**OPATŘENÍ OBECNÉ POVAHY
MĚSTA BOHUMÍN**

Změna č. 5 Územního plánu sídelního útvaru Bohumín

Opatření obecné povahy č. 3/2009

Změny č. 5 územního plánu sídelního útvaru Bohumín

MAPOVÁ SEKCE: 6-6

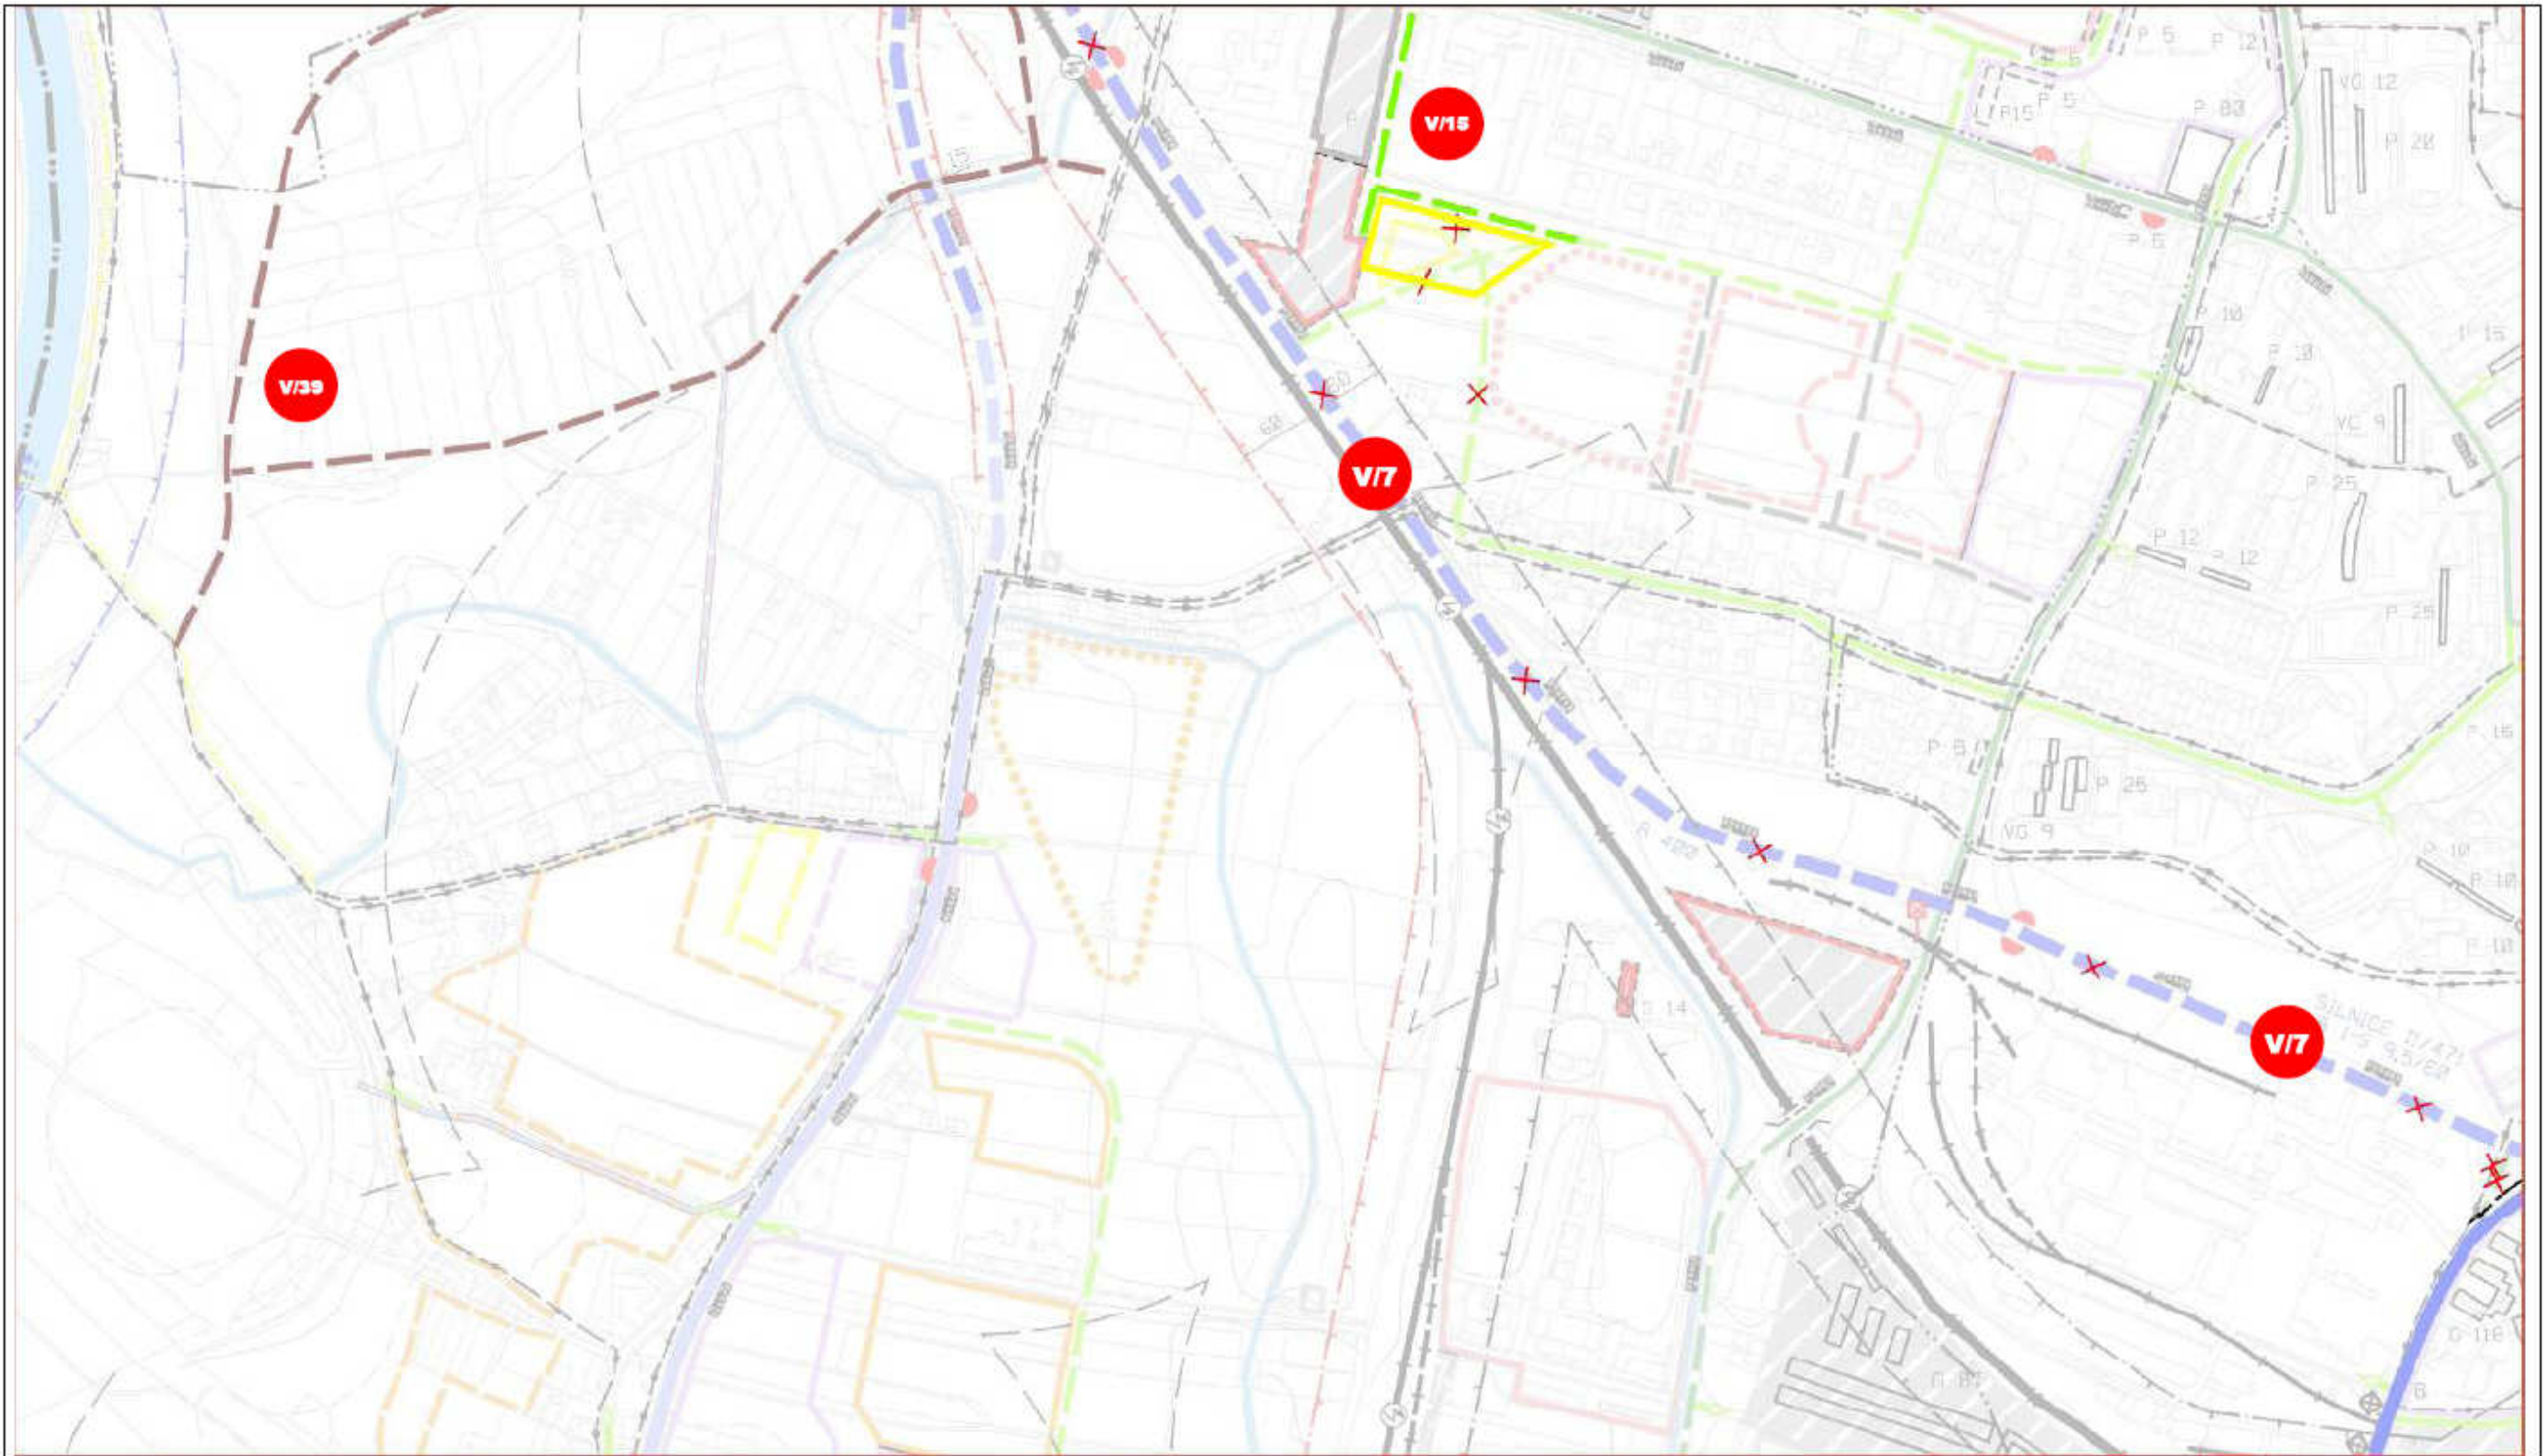
- ZRUŠENÍ PŘELOŽKY SILNICE I/471 A NÁVRH ÚPRAV SOUVISEJÍCÍCH S TOUTO ZMĚNOU (NAPojENÍ SILNIČNÍ SÍTĚ, ZRUŠENÍ SOUBĚŽNÉ, CYKLOSTEZKY, AJ.) (V17)
-

MAPOVÁ SEKCE: 6-7

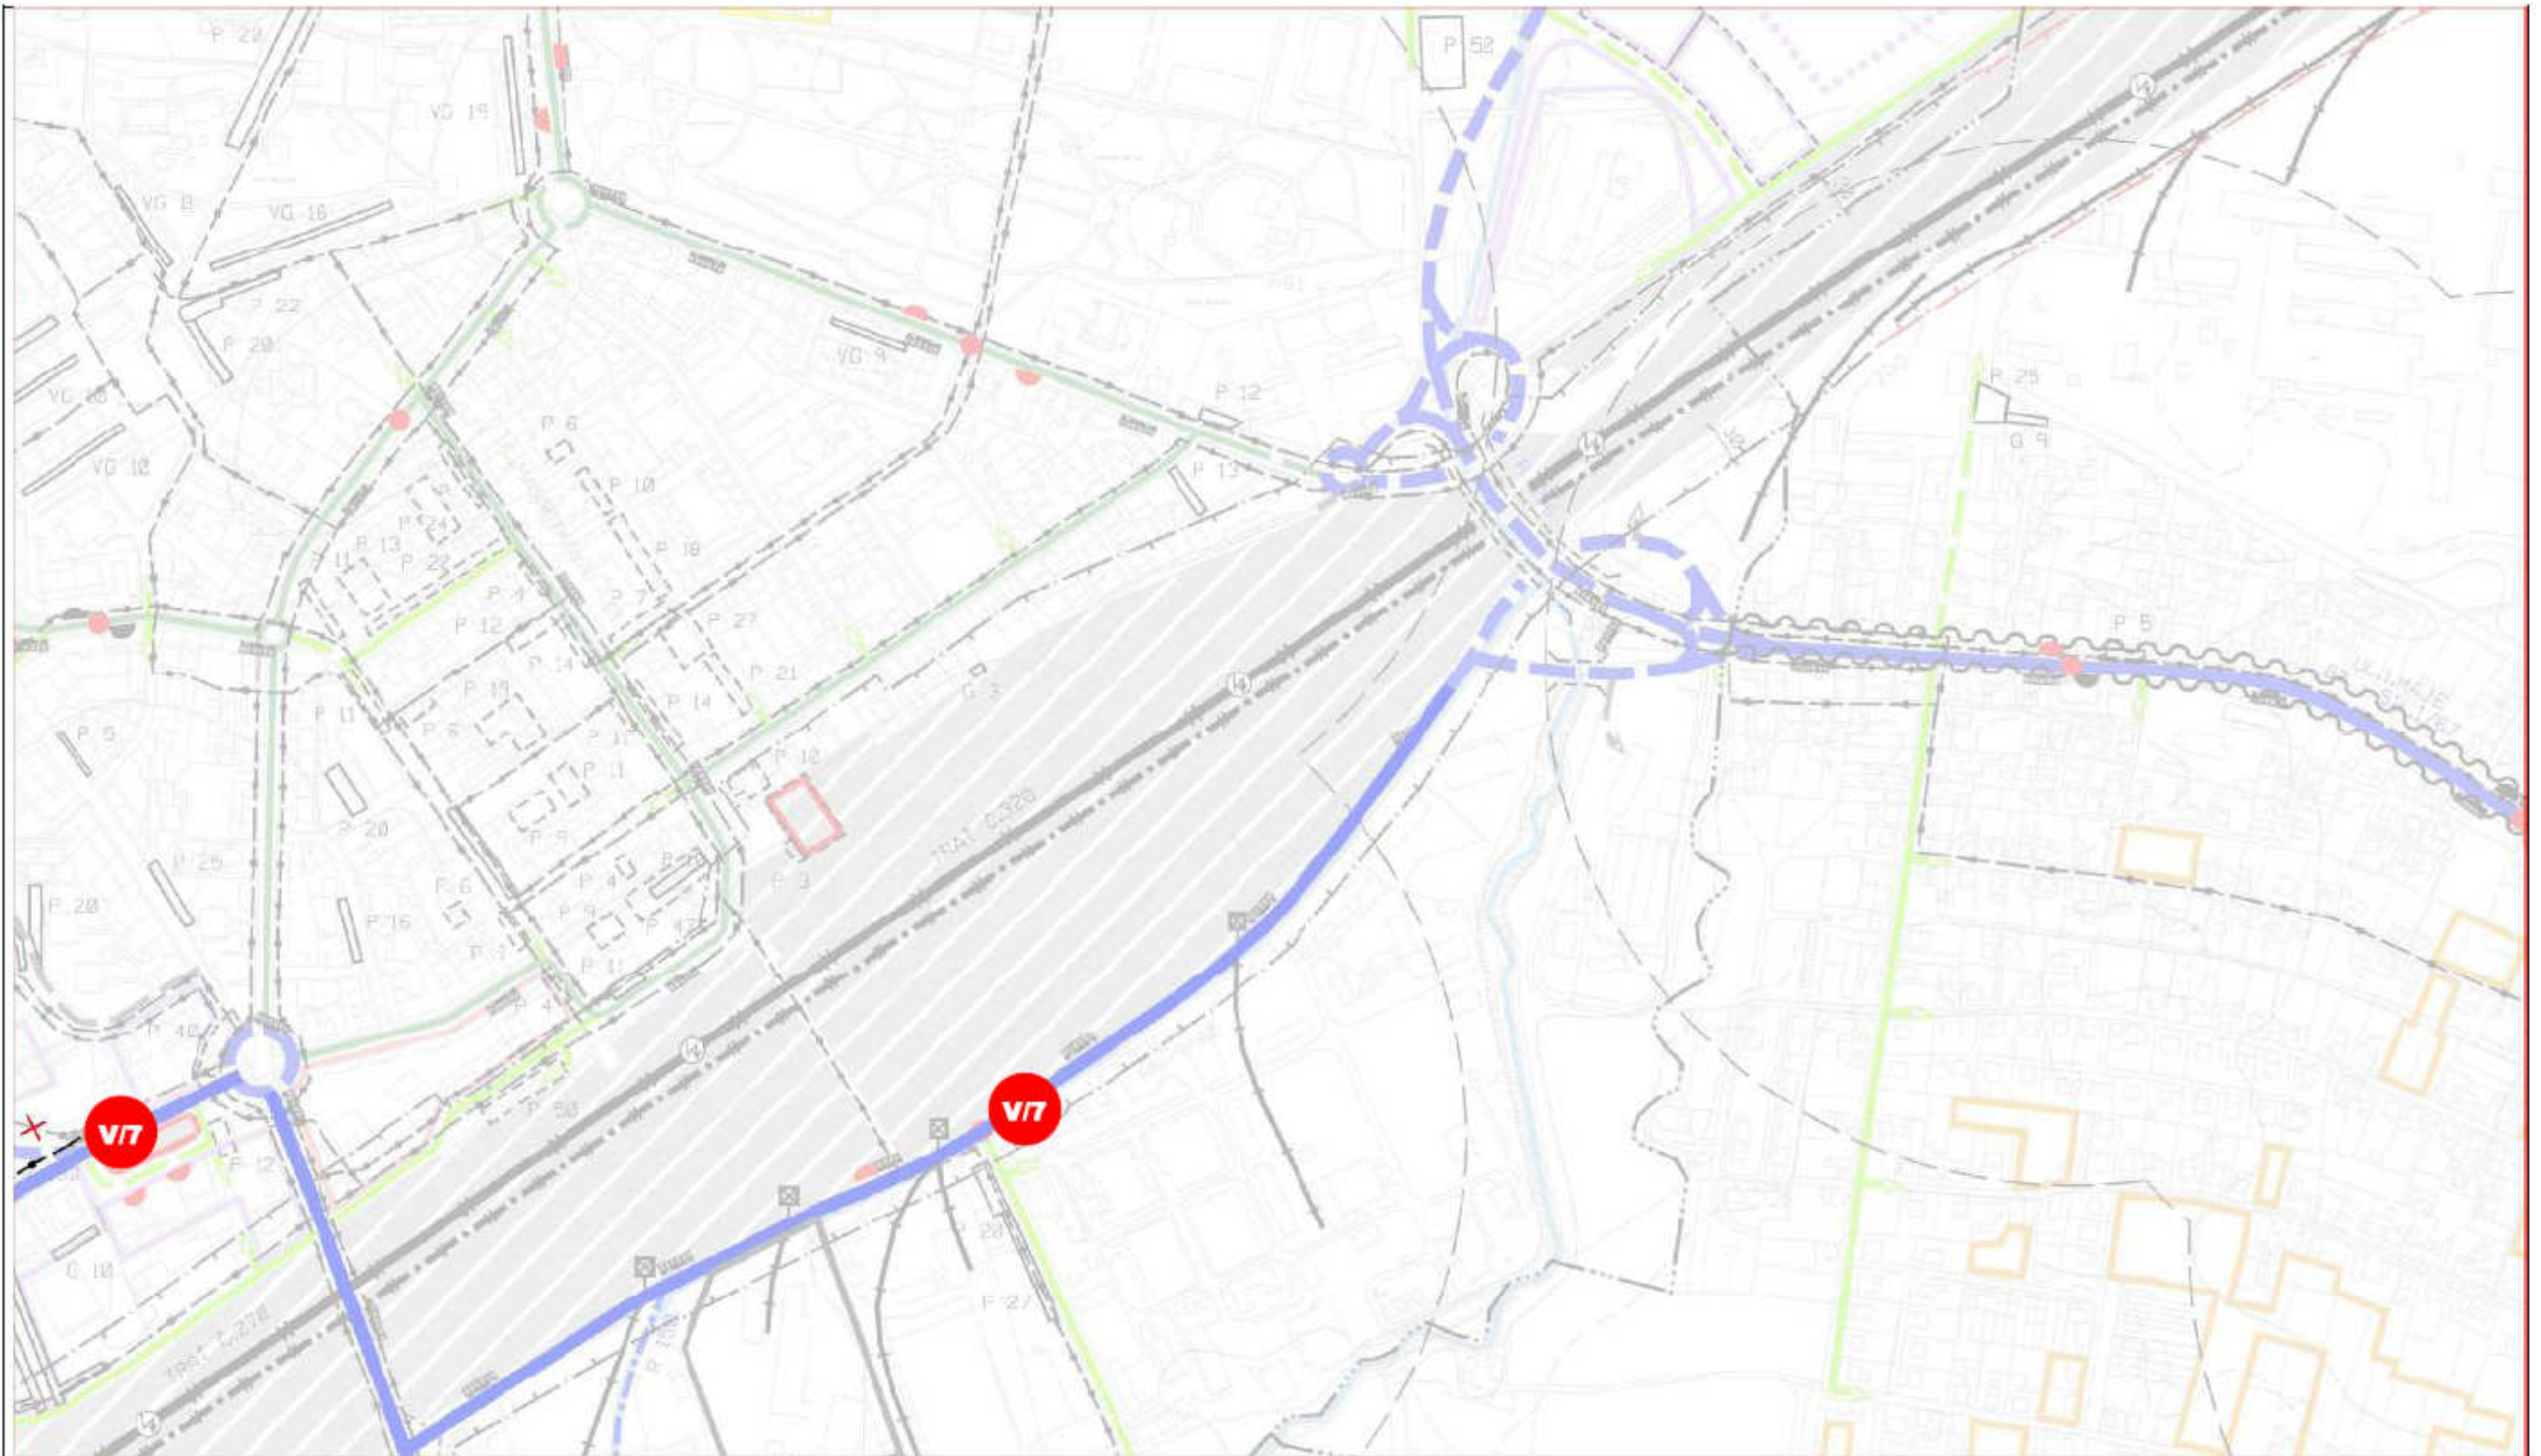
- ZRUŠENÍ PŘELOŽKY SIL II/471 A NÁVRH ÚPRAV SOUVISEJÍCÍCH S TOUTO ZMĚNOU (V/7)
- ÚPRAVA MÍSTNÍCH KOMUNIKACÍ VYVOLANÝCH ZMĚNOU Č. V/15
- NÁVRH ÚČELOVÝCH CEST DLE POZEMKOVÝCH ÚPRAV (V/39)
-

MAPOVÁ SEKCE: 5-7

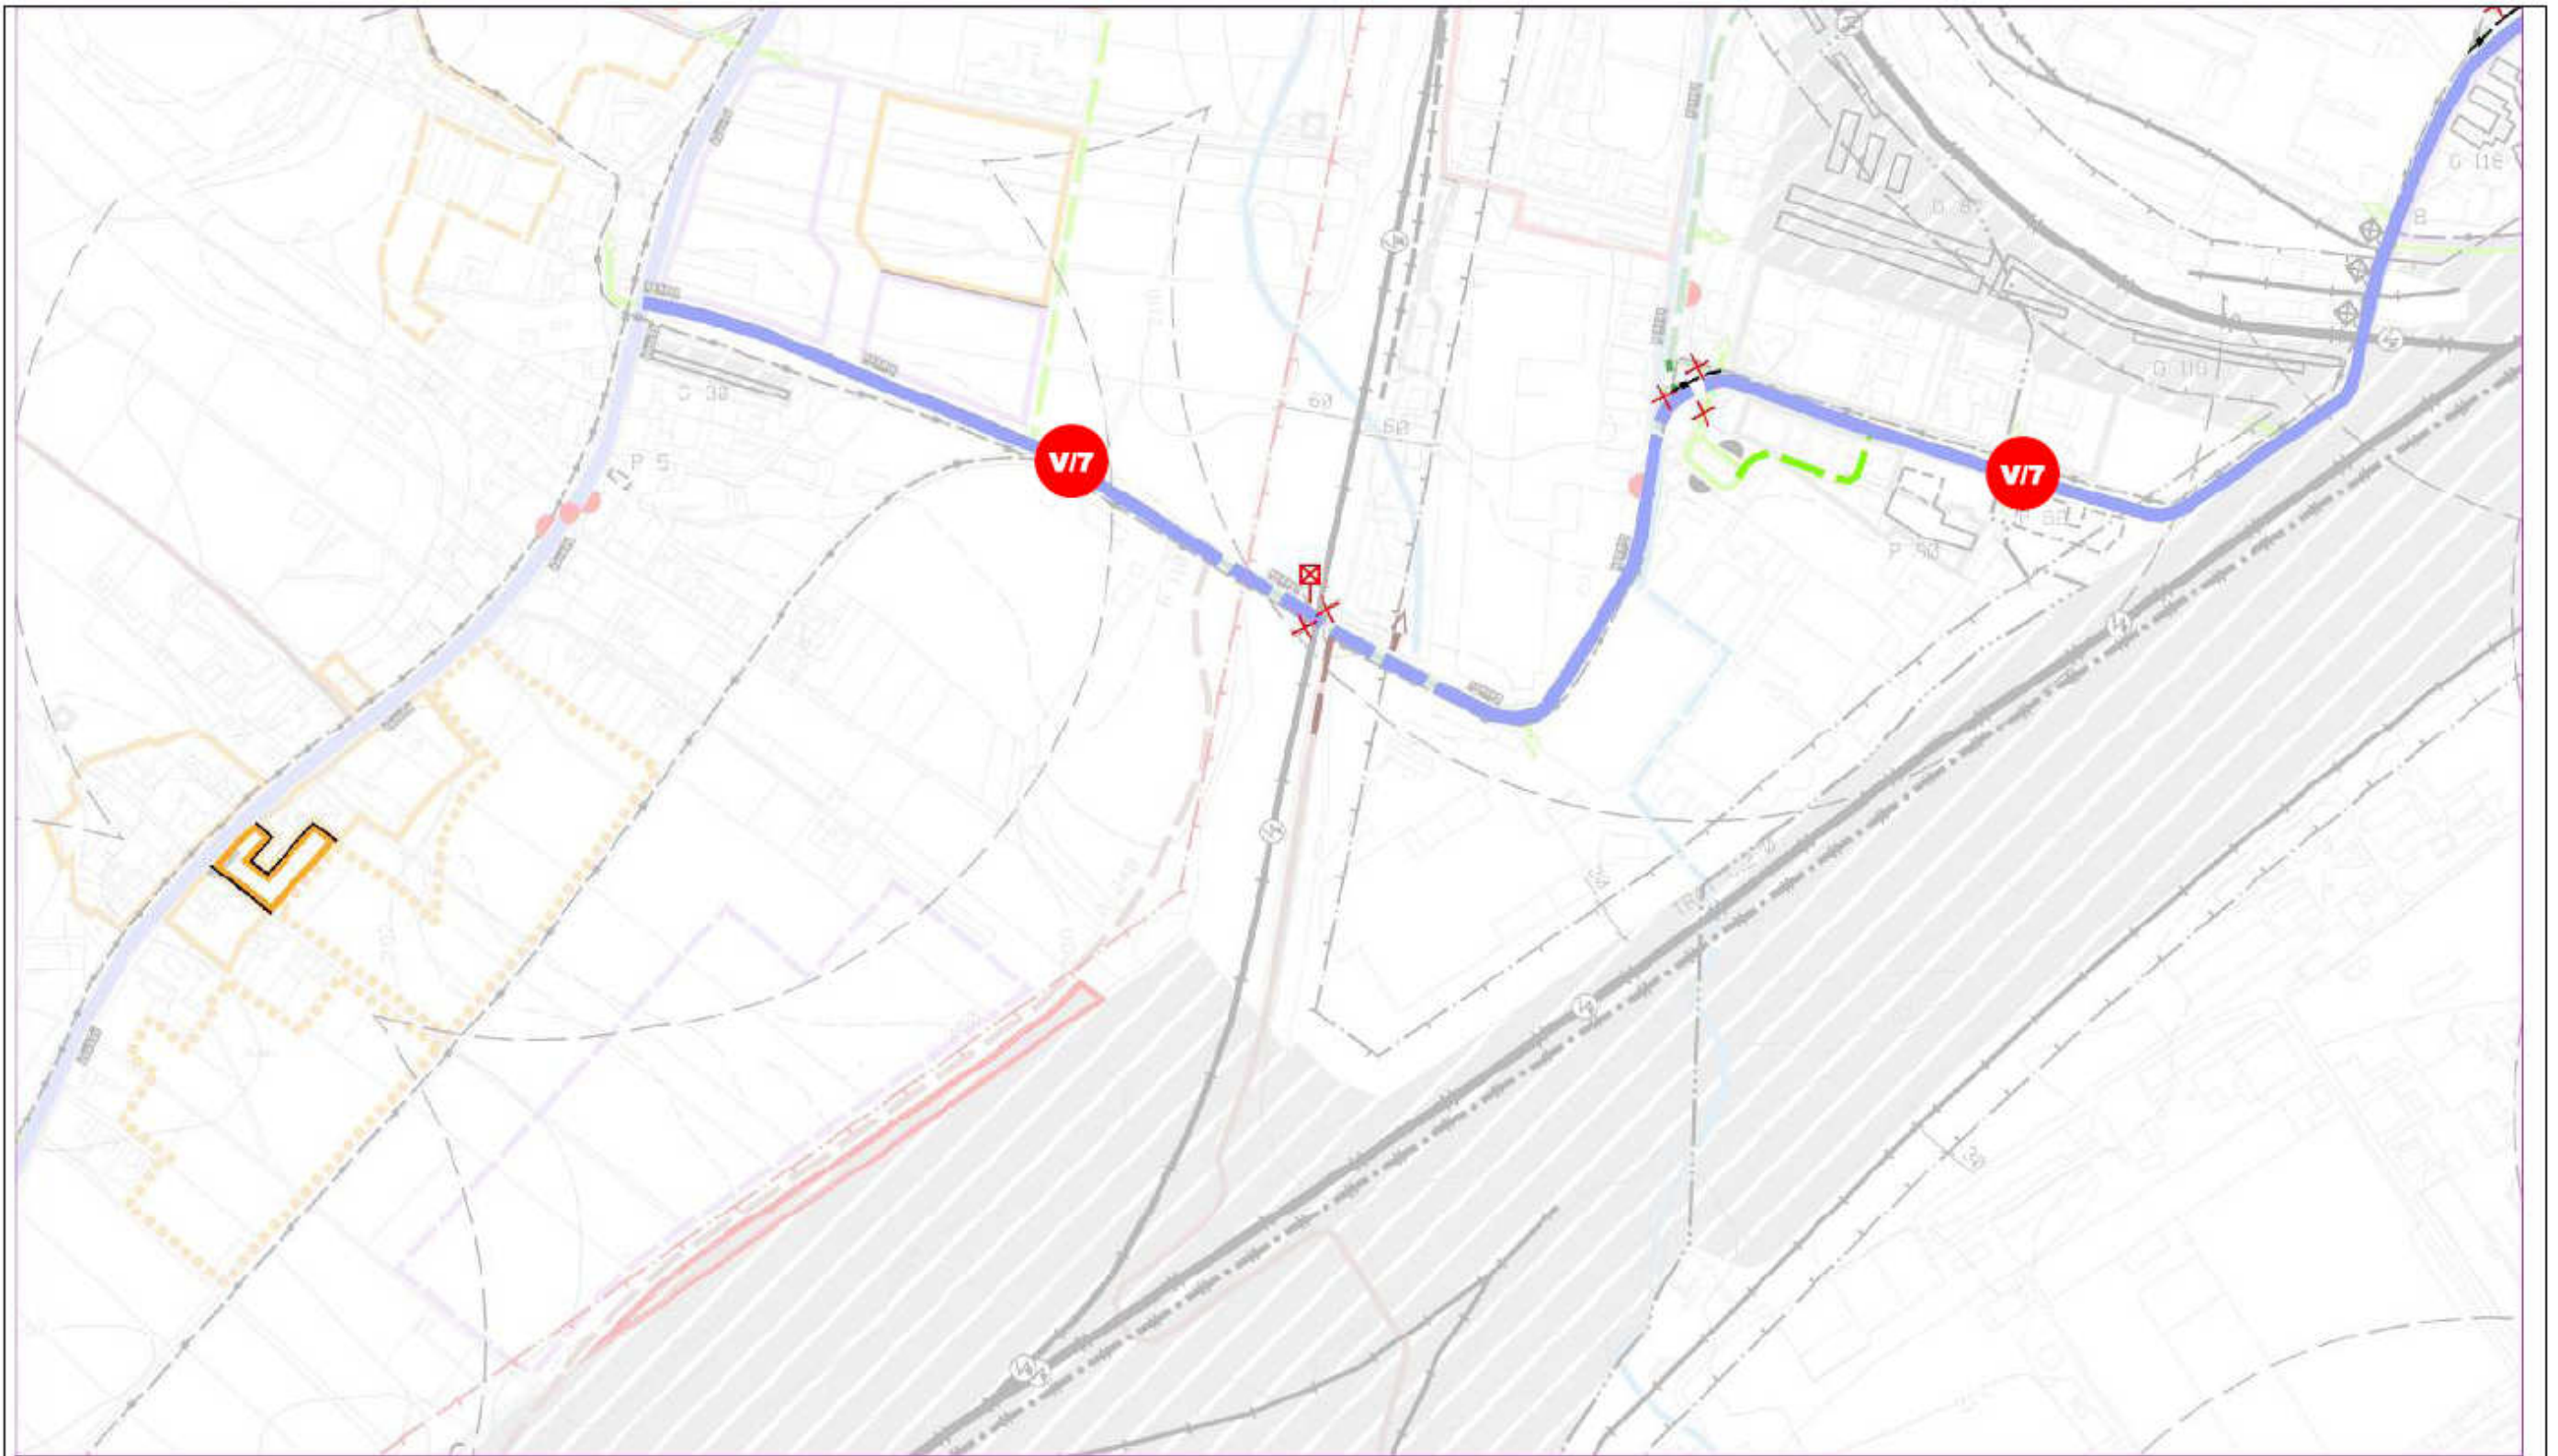
- ZRUŠENÍ PŘELOŽKY SIL II/471 A NÁVRH ÚPRAV SOUVISEJÍCÍCH S TOUTO ZMĚNOU (ZMĚNA FUNKČNÍHO ZATŘÍDĚNÍ KOMUNIKACÍ (V7))
-
